Les Glariers, Sierre

Concours de projets pour l'aménagement d'espaces publics,  
contextualisé à l'échelle du quartier

RAPPORT DU JURY

JUIN 2026

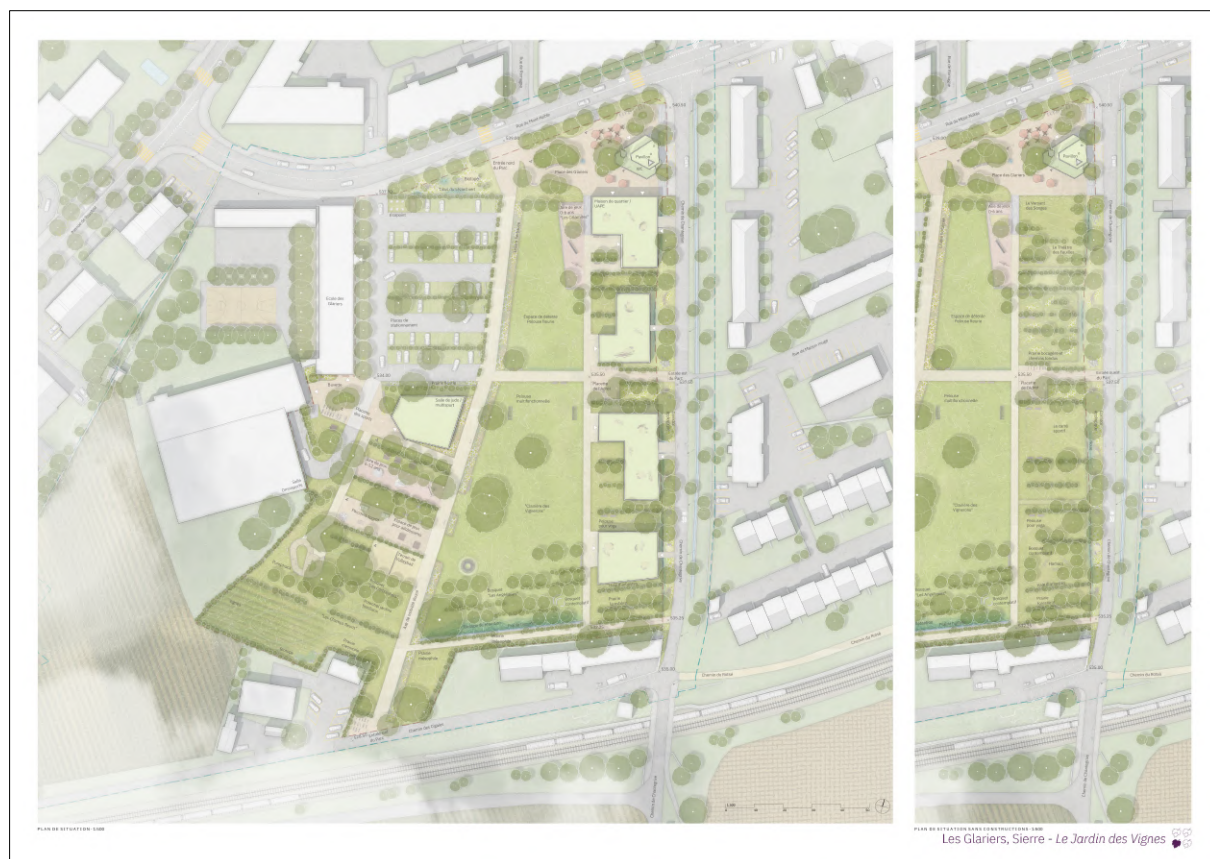
Cette base d'une parfaite simplicité offre une grande liberté d'aménagement, dans l'espace comme dans le temps long : pour l'intégration de la végétation et des ambiances attendues, en alternant espaces ouverts et plantés, mais aussi pour les usages, ceux avec équipements, comme la place de jeux, ou sans, avec de grands espaces libres en prairie et gazon fleuri.

L'eau est abordée comme une composante précieuse et rare dans le contexte semi-aride sierrois. Sans mise en scène particulière hormis la noue de récolte en bas de parcelle, elle est néanmoins omniprésente à toutes les échelles du projet, toujours au service du vivant. Elle est en ce sens garante de la qualité écologique de la proposition. La noue de récolte au sud, outre son rôle technique, offre un milieu et une atmosphère spécifique, différente du reste du parc. Ce mode de gestion de l'eau est intimement lié à celle des revêtements de sol, qui sont cohérents avec les intentions énoncées.

Le projet requalifie le rapport à la rue du Mont-Noble en y offrant un espace public piéton avec la Place des Glariers, définie comme un large balcon sur le paysage. Elle apporte une dimension poétique à l'échelle territoriale. Ceci est possible grâce à la relocalisation du parking dans la trame générale du parc – parcelle qui pourrait, à terme, être rendue au parc dans le cas où la demande en stationnement se réduirait à l'avenir.

Le projet se distingue par la richesse et la finesse de sa programmation. Il propose une large palette d'usages — partage et rencontre, sport et activités physiques, jeux et enfance, événementiel, bien-être et repos — chacun formalisé par des ambiances et des matériaux spécifiques qui confèrent à l'ensemble une grande cohérence sensible et une lisibilité immédiate pour tous les publics. Les usages, variés et situés, sont aussi maîtrisés. Cela se lit notamment dans le positionnement de mobilier, qui traduit une vraie culture de l'espace public comme outil social. Tavolatas, bancs, tables différenciées : chaque dispositif crée les conditions d'une rencontre sans l'imposer, laissant aux usagers la liberté de s'approprier les lieux selon leurs pratiques et leurs rythmes. Cette approche s'avère particulièrement juste au regard du contexte du quartier, à forte demande cosmopolite et intergénérationnelle : le projet ne cherche pas à définir un usager type, mais à offrir une diversité de situations dans lesquelles chacun — enfants, adolescents, adultes, seniors, familles de cultures diverses — peut trouver sa place sans empiéter sur celle des autres.

Dans cette trame simple et rigoureuse, structurée par le réseau viaire et les plantations, une programmation plus fine des usages pourra être envisagée en collaboration avec les acteurs locaux — associations et écoles — grâce à des phases de test permettant une appropriation progressive des espaces.

Certaines limites subsistent : les plantations pourraient être encore densifiées pour augmenter l'ombrage et le confort, sans pour autant sacrifier les espaces ouverts. L'expression formelle des équipements publics (UAPE, dojo,...) et de la densification en limite est du site reste assez lourde et devra être affinée. Le volume central pressenti pour le dojo nécessite un redimensionnement, avec une réflexion à mener sur un rez-de-chaussée public pour enrichir les usages. Le volume de l'UAPE est très massif et trop proche du petit édicule des années 60 en tête de site.

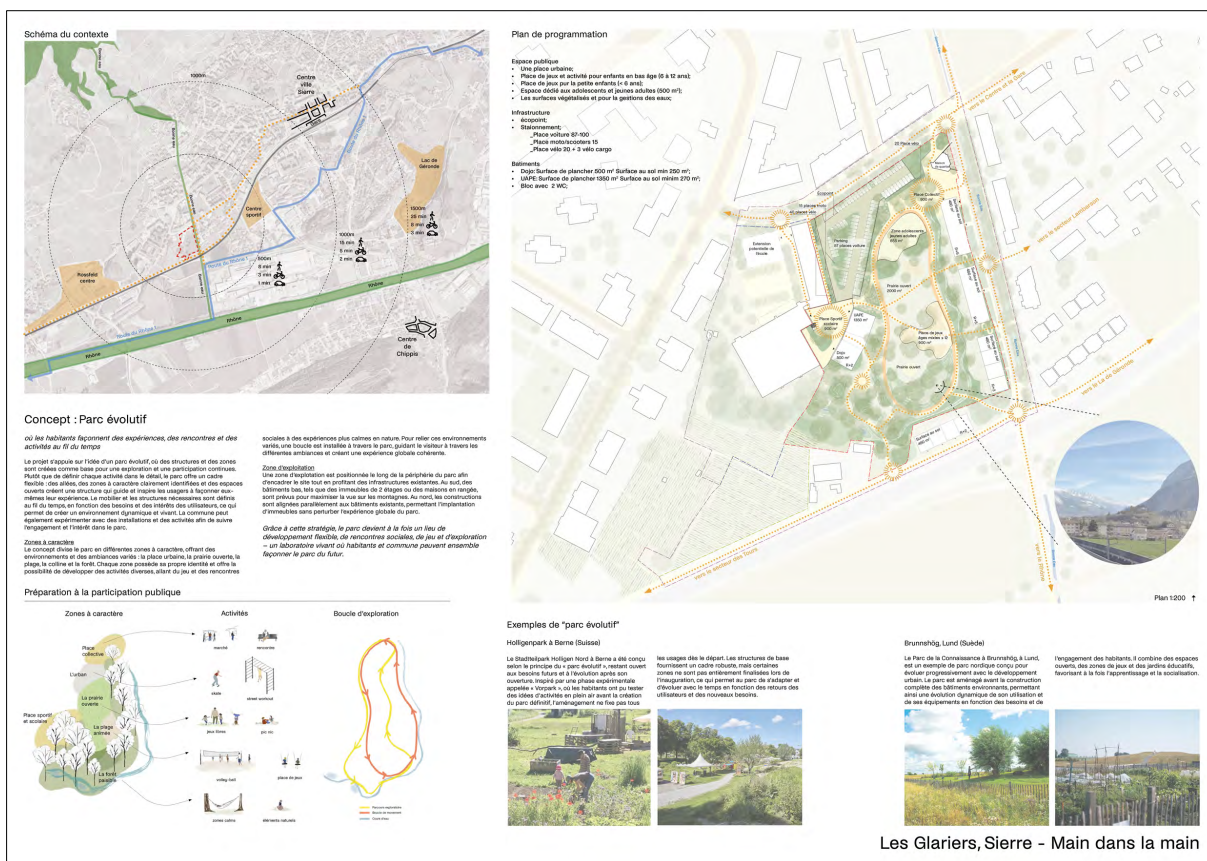
Le projet offre à première vue une lecture cohérente et unitaire d'un grand parc, avec une clairière active structurée par une lisière plantée et habitée, regroupant bâtiments, stationnement et activités. La diversité entre espaces structurés et plus libres est équilibrée et la boucle de parcours fonctionne pour la déambulation et pour l'enchaînement des programmes. L'idée d'un développement par phases, du plus petit au plus grand, est pertinente. Les usages se répartissent en six zones aux ambiances variées offrant une richesse d'appropriation.

L'implantation du bâti, notamment du dojo et de l'UAPE, est compréhensible et intéressante, mais elle est interrogée sur le plan qualitatif en raison des flux de circulation liés aux livraisons de la salle omnisports et de la future UAPE, ainsi que l'utilisation de l'espace public par des usagers spécifiques (personnes concernées par l'UAPE, membres des clubs sportifs...). Le principe d'un front bâti à l'est apparaît cohérent dans son schéma, notamment par sa capacité à accompagner la déclivité par le bâti, mais sa forme et son fonctionnement par rapport au parc et à la rivière peinent à convaincre. La lecture territoriale identifie les principaux vecteurs hydrologiques et axes de mobilité douce, mais elle n'en exploite pas pleinement le potentiel conceptuel. Elle soulève par ailleurs la question du rôle de la Bonne Eau : doit-elle être préservée comme axe structurant majeur ou faire l'objet d'une densification affirmant un front bâti face aux constructions existantes ?

Au fil de son analyse, le jury perçoit une forme de dispersion des différents programmes dans le parc, qui manquent d'ancrage. Cette boucle de promenade hésite à générer des espaces distincts entre dehors et dedans, entre parc intérieur et frange, entre espaces ouverts et plantés. La noue nord-sud suit son propre chemin au lieu de la renforcer. Le parking est traité pour lui-même dans une formalisation totalement étrangère au reste du parc. Le jury craint que ce geste n'ait finalement pas la force d'une véritable figure paysagère et porte le risque de créer un chapelet de programmes manquant de liens entre eux et que la boucle en devienne anecdotique.

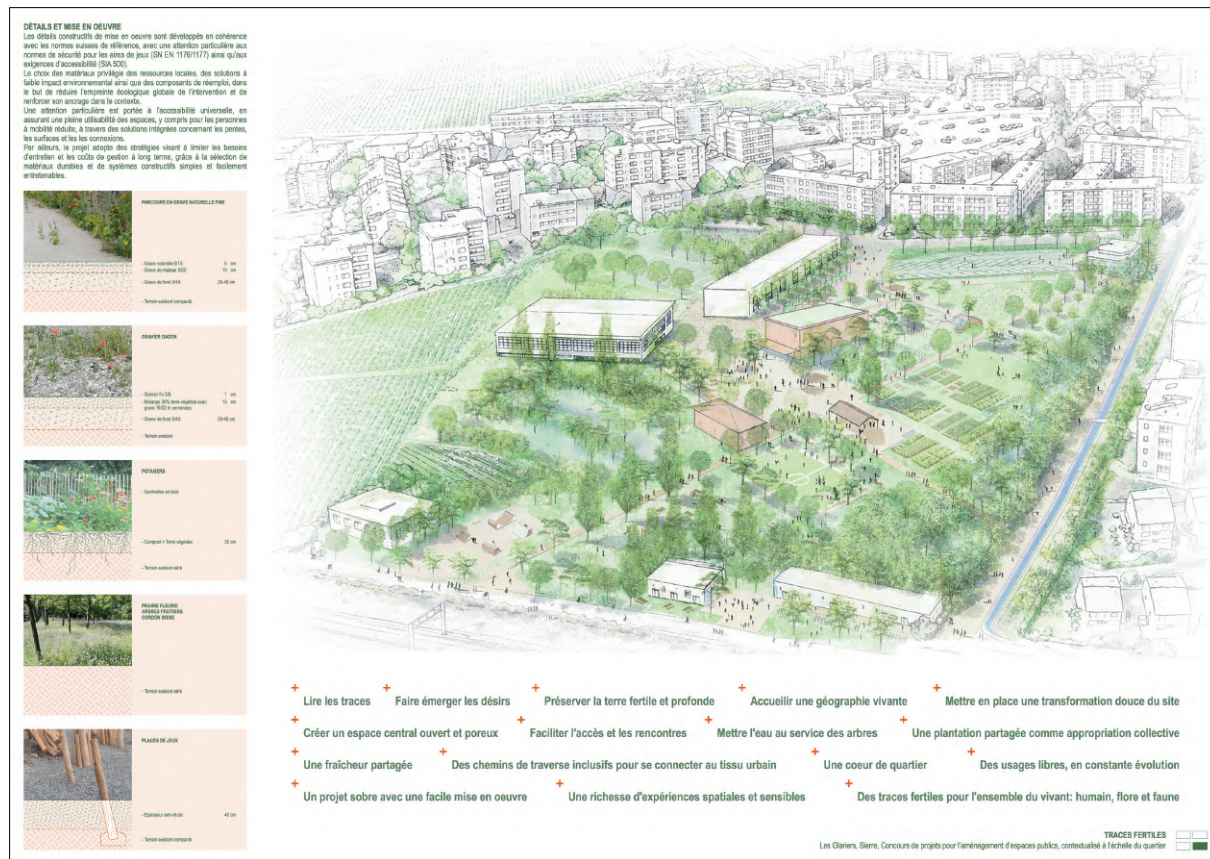
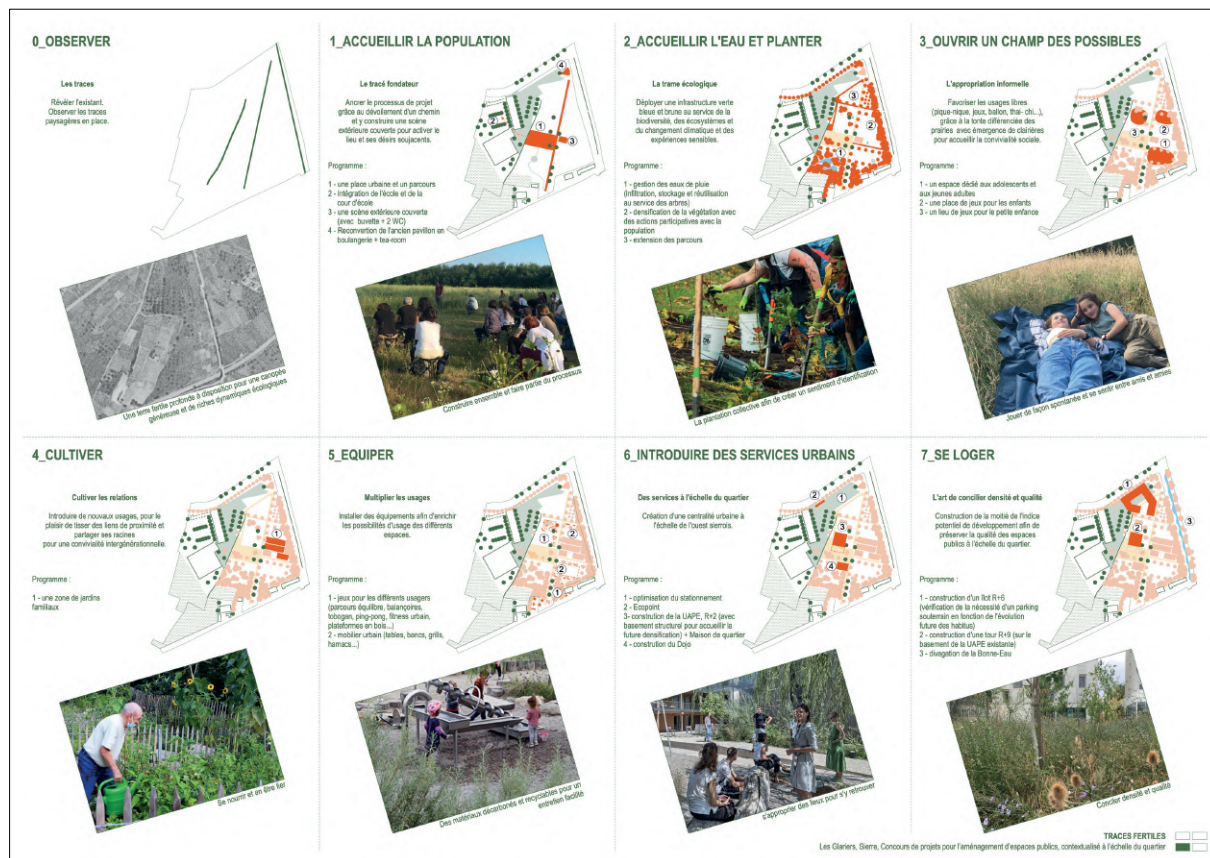
Le projet mise sur une centralité forte au cœur du parc, avec une place et des équipements publics concentrés à proximité des bâtiments scolaires et sportifs. La grande diagonale plantée, desservant la place au passage, constitue un élément structurant majeur de l'espace public, salué pour sa capacité à organiser le site. Le jury souligne également la qualité de la représentation graphique, claire et sensible, ainsi que l'attention particulière portée aux usages structurée autour de sept grandes thématiques.

Si elle séduit par sa clarté, la position et la dimension de la place centrale soulèvent tout de même des interrogations en regard de l'équilibre de l'ensemble du projet, de son adresse et de sa connexion aux quartiers nord notamment. Le parking reste dominant dans la relation entre le parc et la rue du Mont-Noble dans cette première étape. Cette question de la relation du parc à ses usagers du quartier des Glariers est confirmée par la deuxième étape, qui propose un bâtiment qui se déploie en îlot semi-ouvert sur l'emplacement du parking. Ce volume a certes le mérite de créer un front de rue fort, mais il semble presque incongru dans sa forme et sa position pour le paysage et la visibilité du parc. Le parc semble « repoussé » derrière un front de parking ou de bâti.

Les intentions paysagères sont claires, avec une frange plantée à l'est et au sud qui structure fortement le site, de même que les plantations le long des axes de mobilité, qui renforcent l'existant en partant des différents milieux – humide, prairie « à usages », jardins familiaux, milieu rudéral. La canopée est annoncée à 40%, la méthode de gestion des eaux suggère un système de noues et une zone humide en bas de parcelle, ainsi qu'une captation sur la Bonne Eau pour les potagers. Ces éléments sont énoncés mais peu développés - thématiques pourtant centrales dans un projet de paysage, a fortiori dans le contexte sierrois, particulièrement touché par les enjeux climatiques.

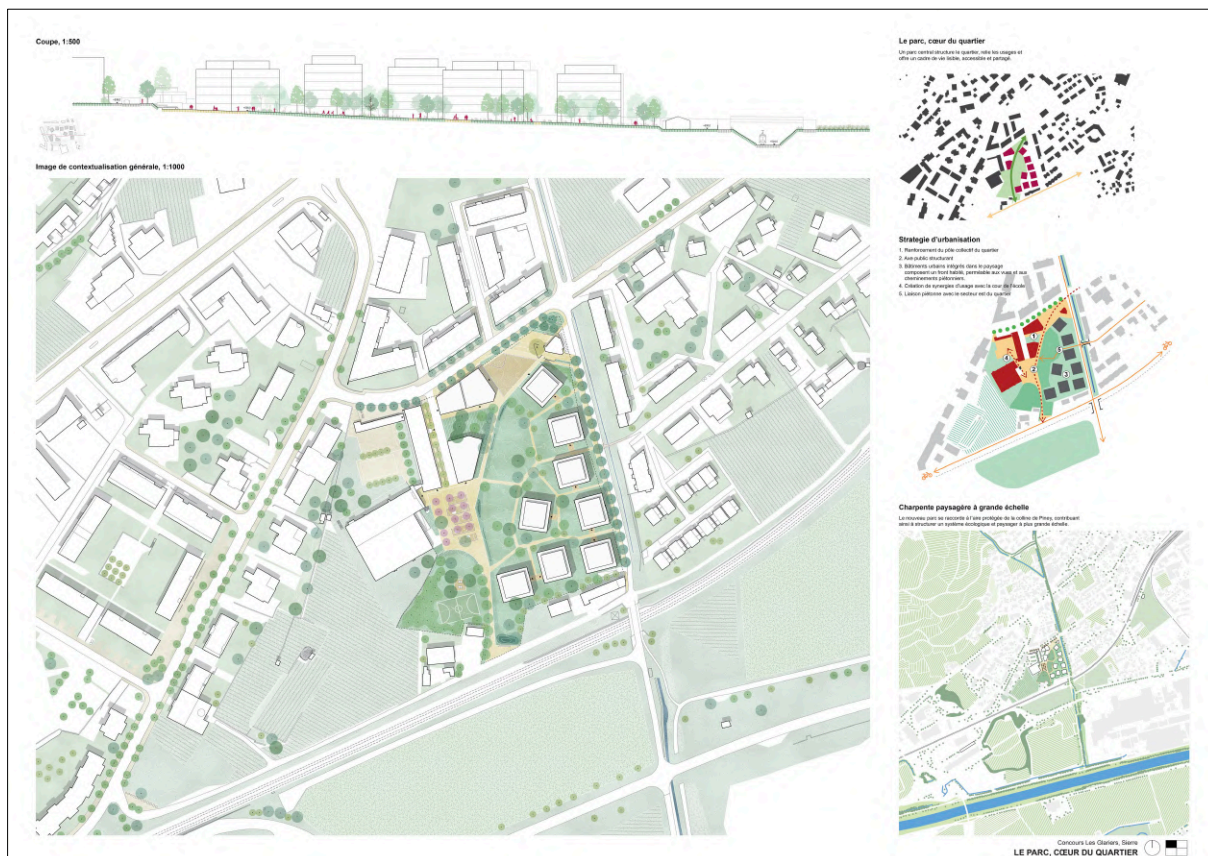
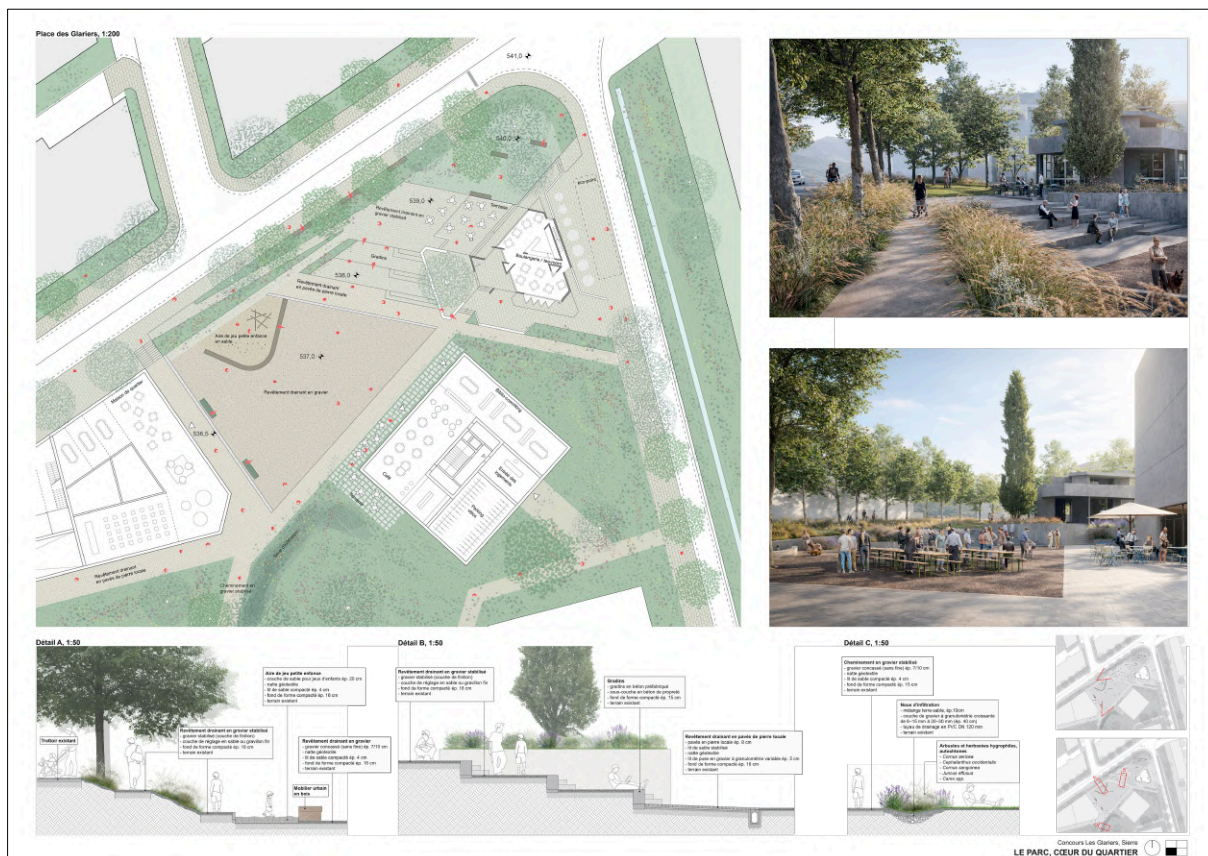
Le projet présente une qualité conceptuelle et urbaine solide, fondée sur une structuration claire des espaces publics, en deux pôles en lien avec le parcellaire existant : un espace côté rue du Mont-Noble, et un autre vers la zone d'entrée de la salle omnisport. L'axe diagonal, élément structurant majeur, s'épaissit selon les programmes et relie le centre espagnol au nord aux vignes au sud, assurant une organisation cohérente et lisible. L'intégration dans le tissu urbain est globalement maîtrisée, avec une bonne accroche au quartier dans les deux phases, et une entrée affirmée au nord. Le travail et la position de l'accroche nord sont salués, même si l'aménagement et la programmation de cet espace manquent de définition. De manière générale, les usages ne sont pas clairement identifiés.

L'espace au nord propose un équipement public qui absorberait le parking dans son sous-sol. Le jury relève que le fait d'enterrer le parking, non réversible, coûteux sur le plan financier et écologique, ne figurait pas dans le cahier des charges et n'est pas souhaité.

Sur le plan paysager, le projet travaille avec la topographie, par des terrasses là où elles semblent nécessaires. Celles de la place sud, au niveau de la place de jeux, soulève des interrogations : elle complique les circulations, peut restreindre certains usages en les compartimentant et augmente passablement le coût de l'aménagement, sans réelle plus-value. La composition végétale reste sommaire. Elle n'a pas de force structurante ni pour contenir l'urbanisation, ni pour définir une ambiance de parc. La gestion de l'eau est réduite à des taux d'infiltration, sans lien fort avec le sol et le végétal, ou avec le bâti.

Le développement envisagé, avec des bâtiments ponctuels insérés dans le parc, semble a priori intéressant pour le phasage progressif et pour la qualité imaginée d'habiter le parc. L'expérience montre que les nécessaires accès à chaque plot, d'urgence notamment, et la construction d'un grand parking souterrain anéantiraient la perception et l'existence même du parc mentionné dans le titre du projet. Celui-ci s'apparente dès lors plus à un plan de lotissement qu'à un projet de parc de quartier.

## parc des Piney

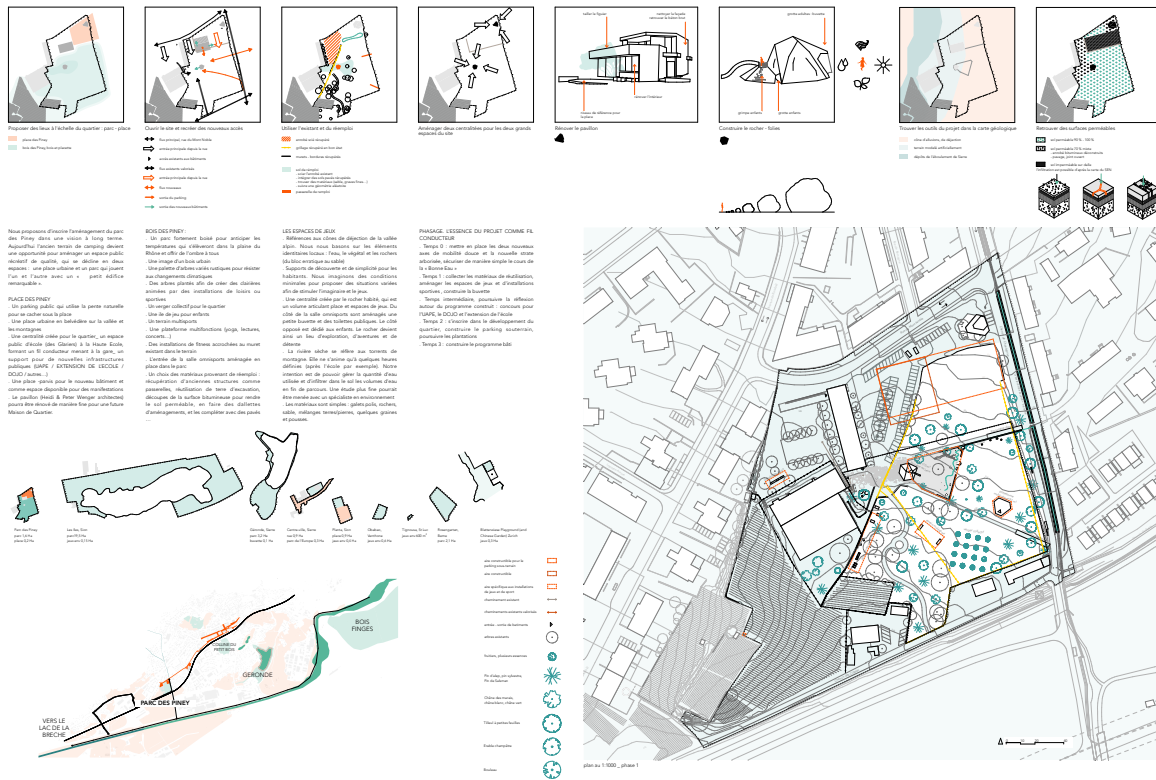
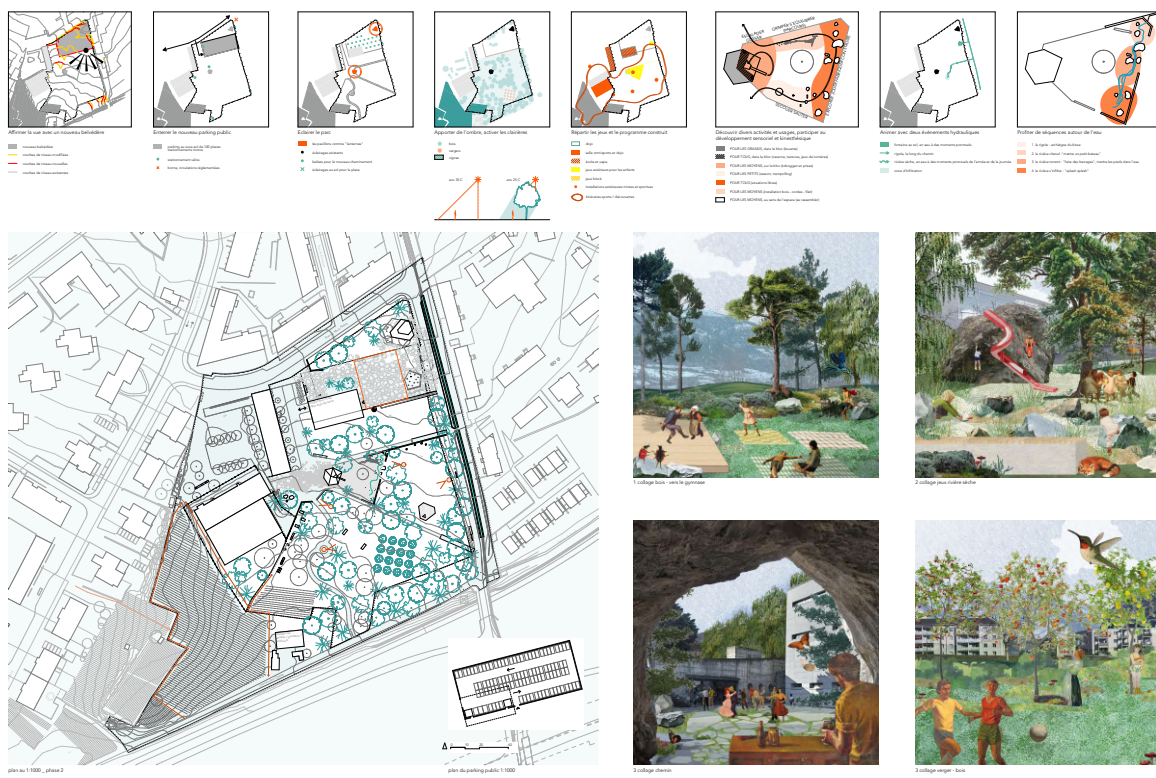
Le projet développe une approche où le paysage devient support d'usages, avec une trame viaire rayonnante à partir de la place centrale. Ces chemins desservent les programmes implantés dès la première phase, en lien avec les équipements existants et assurant les connexions à l'échelle du quartier. L'intégration dans le tissu urbain reste toutefois partielle : l'entrée nord, pourtant stratégique, est insuffisamment développée dans la première étape et reportée à une phase ultérieure, ce qui fragilise la cohérence d'ensemble. Dans la deuxième phase, cette entrée nord prend la forme d'un vaste plateau majoritairement minéral dont la fonction et les possibilités d'appropriation apparaissent incertaines.

Sur le plan paysager, la composition végétale propose des typologies variées, un verger, des arbres majeurs autour de l'existant, avec des pins, tilleuls, érables champêtres, chênes. Leur organisation reste cependant peu définie et un peu lâche, insuffisamment structurante pour un parc dont une partie pourrait être construite à l'avenir. La rivière sèche et les séquences autour de l'eau mise en scène sont séduisantes au premier abord, mais elles semblent peu réalistes dans la région sierroise, particulièrement sèche. La ressource eau, du fait de sa rareté, mériterait un traitement moins ornemental et mieux orienté vers les sols et les plantations.

La mise en œuvre du bâti en deuxième étape dépend fortement de la réalisation d'un parking souterrain qui, bien que tirant parti de la pente, conditionne l'implantation future du programme, dont la position interroge. Par ailleurs, la réserve destinée à une future zone bâtie apparaît sous-dimensionnée et pourrait créer une rupture marquée entre le tissu urbain au nord et le parc au sud.
